Legenda

errori grafici

Documento: **Piano delle Regole**

Localizzazione: **Via delle api**

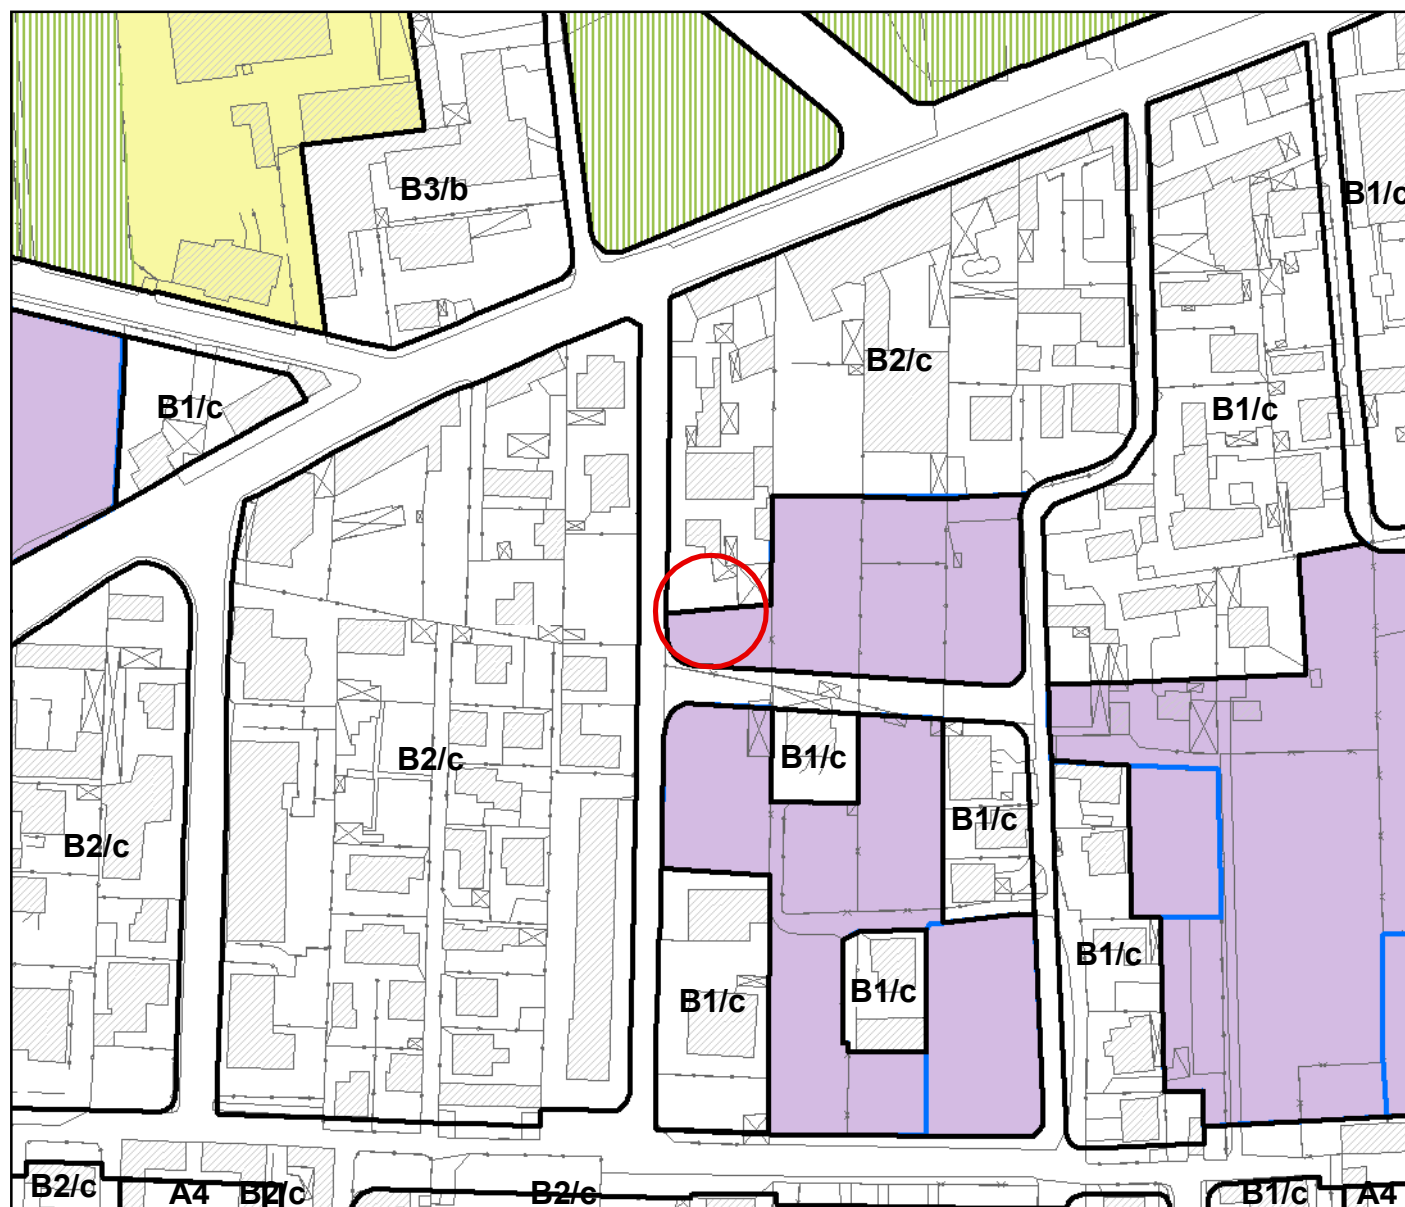
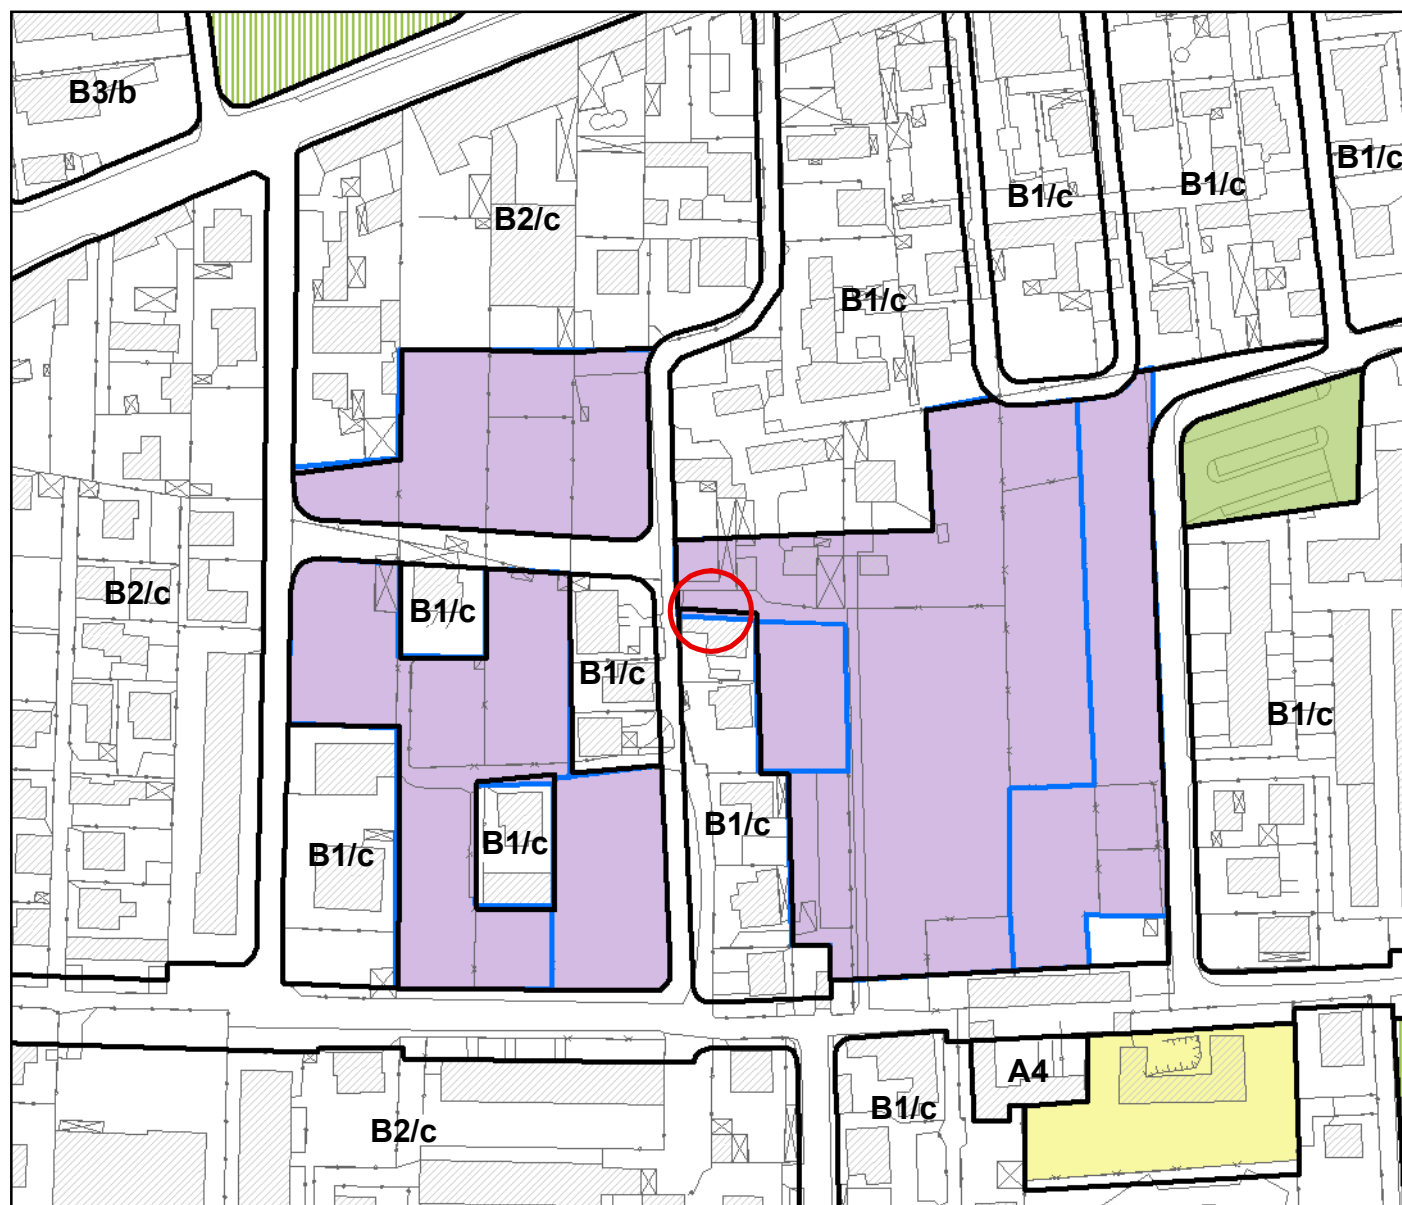
errato allineamento tra "area di rigenerazione e ricollocazione volumetrica" e sottozona B2/c

Allineare sottozona B2/c ed area di rigenerazione allo stato di fatto

Localizzazione: **Via Sciacca**

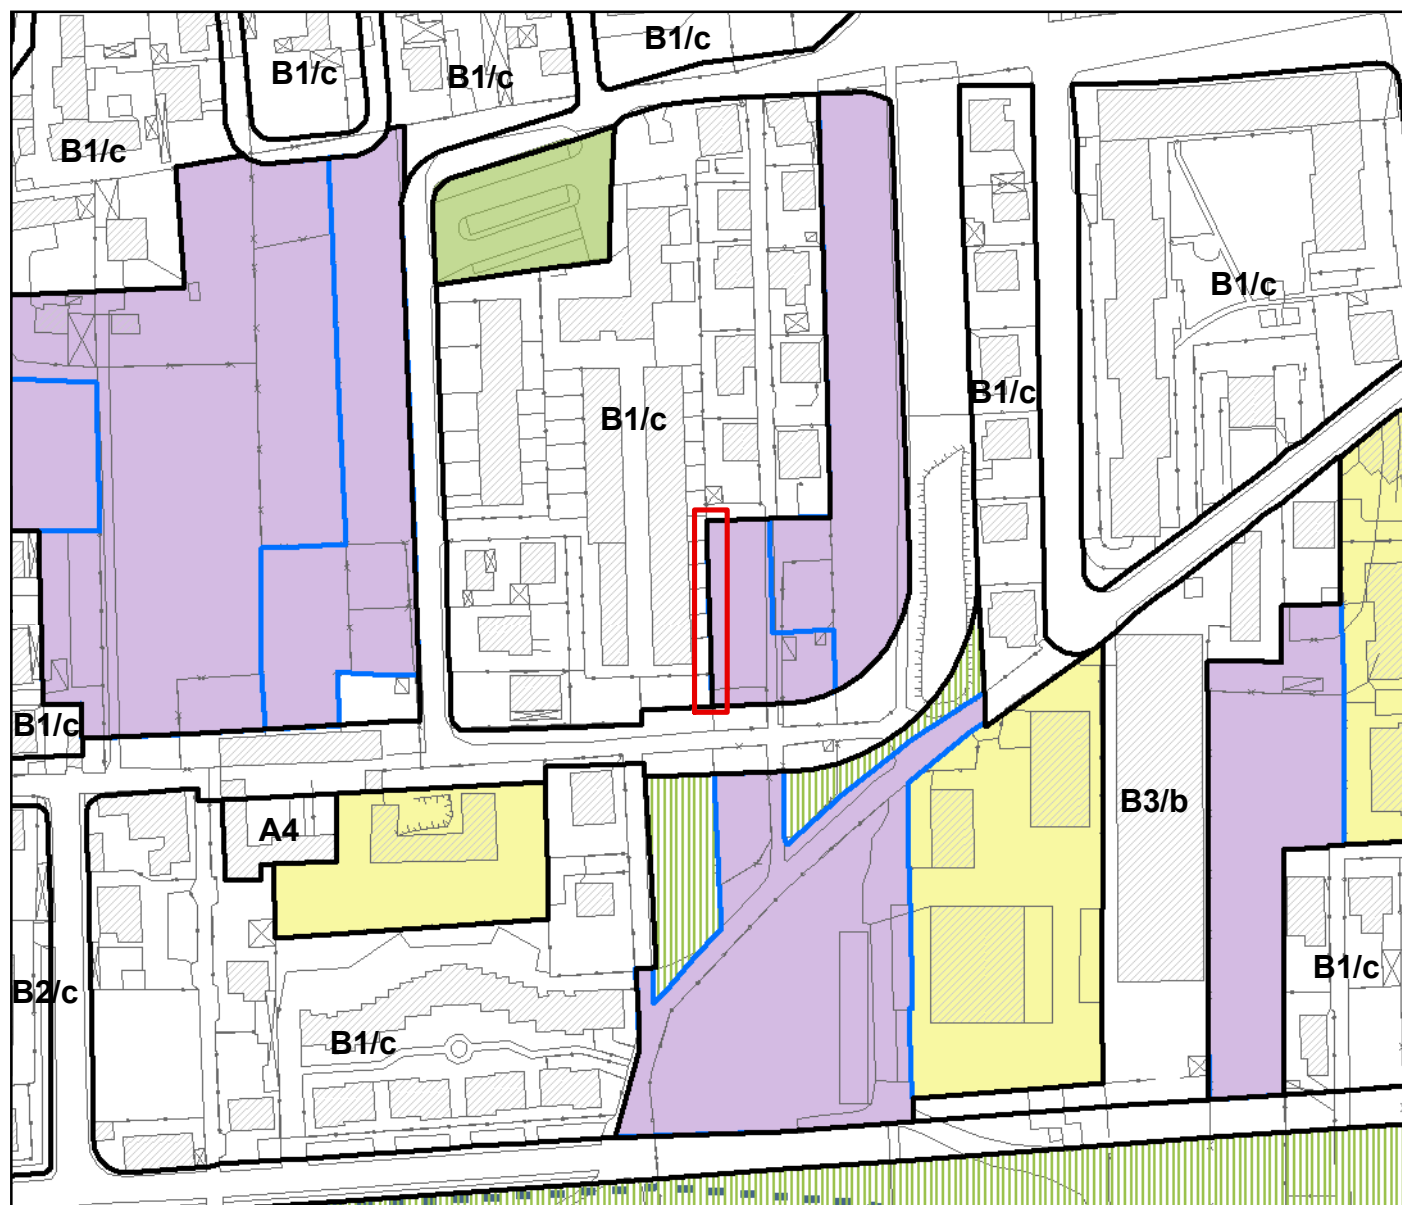
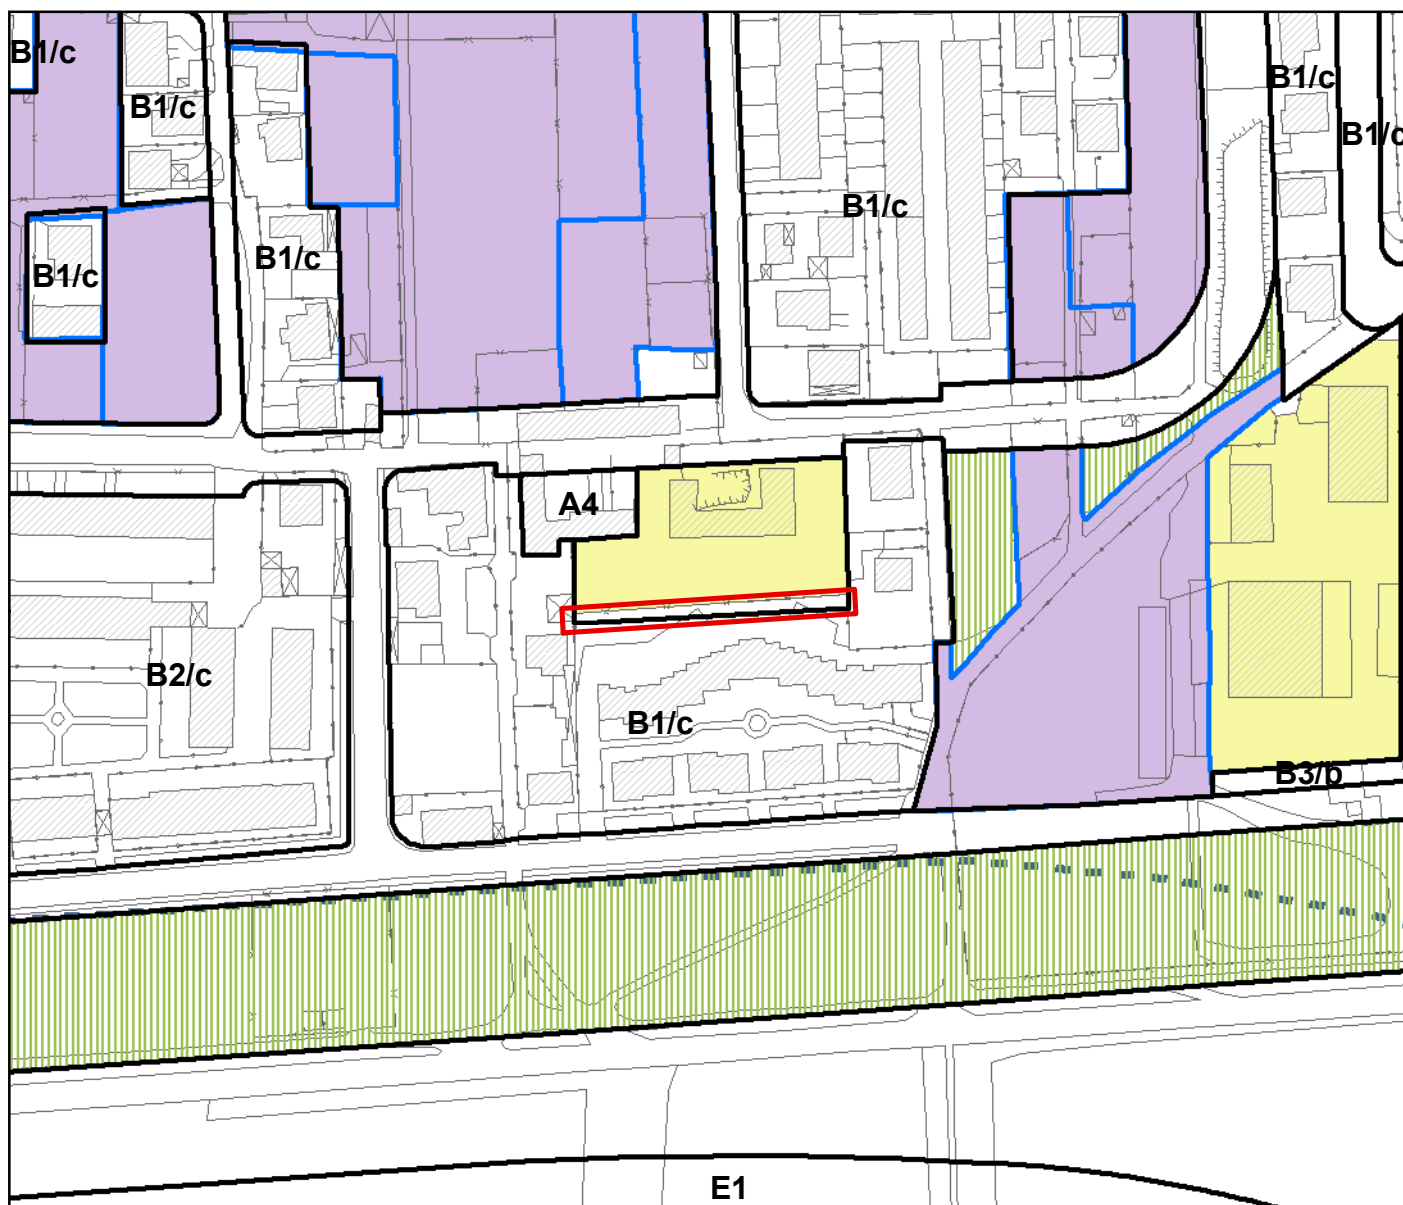
errato allineamento tra "area di rigenerazione e ricollocazione volumetrica", sottozona B1/c e sede stradale

Allineare sottozona B1/c ed area di rigenerazione allo stato di fatto

Localizzazione: **Via della Pergola**

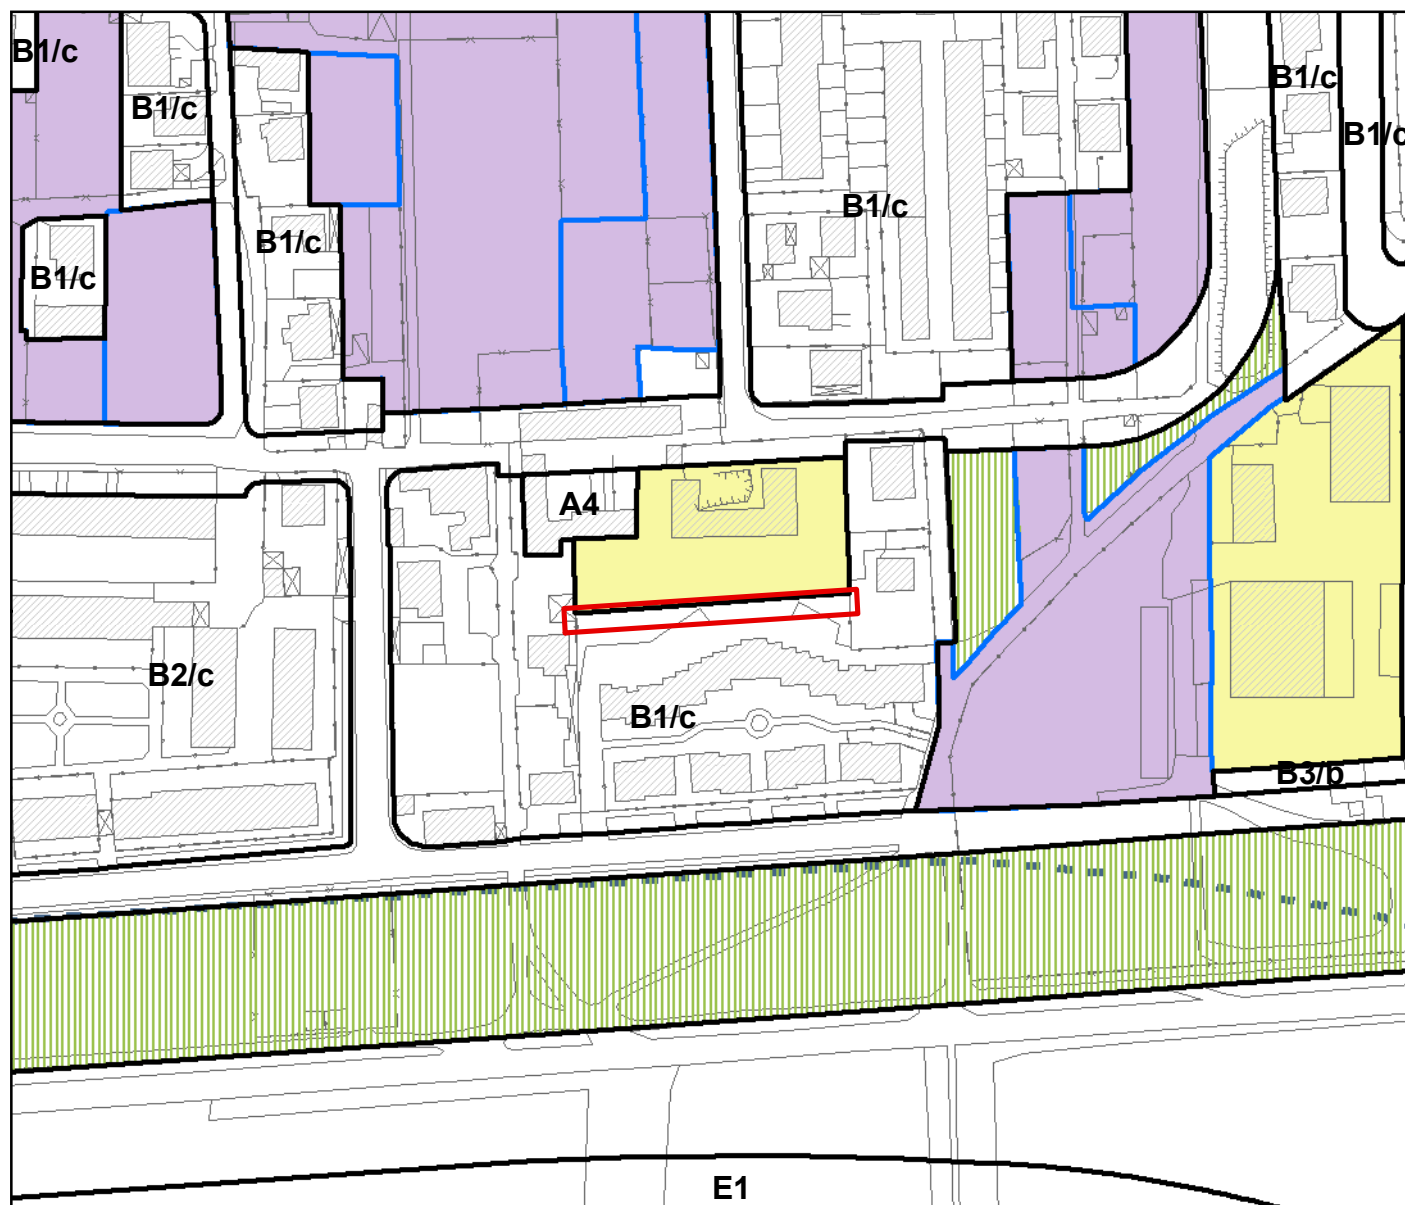
errato allineamento tra "Piani attuativi attuati" e sottozona B1/c

Allineare sottozona B1/c ed A4 a Piano attuativo attuato e stato di fatto
